IAL -07-2016

“Construcción del Edificio Aulas y Laboratorios del Recinto Urania Montas ubicado en San Juan de la Maguana

DOCUMENTO DE ACLARACIONES NO. 1

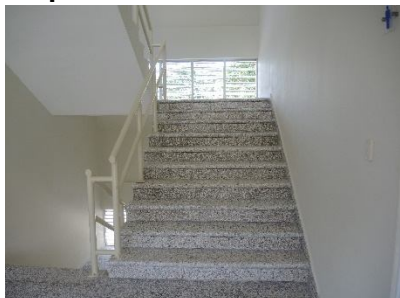
Pregunta 37: Las barandas de escaleras interiores en que material son?

Respuesta 37: Tubo de 2", hierro galvanizado, como se muestra en la fotografía.

Respuesta 56: Igual al Piso de Granito Fondo Gris, en los descansos pueden ser losas o vaciado. Ver foto de respuesta 37

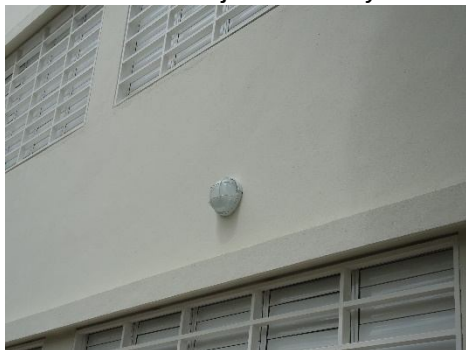
Pregunta 43: Se requieren especificaciones del tipo de lámpara de iluminación de pared exterior.

Respuesta 43: Las lámpara de iluminación de pared exterior, son de cristal con base en metal, de un bombillo de bajo consumo y el cristal protegido. Como se muestra en fotografía.
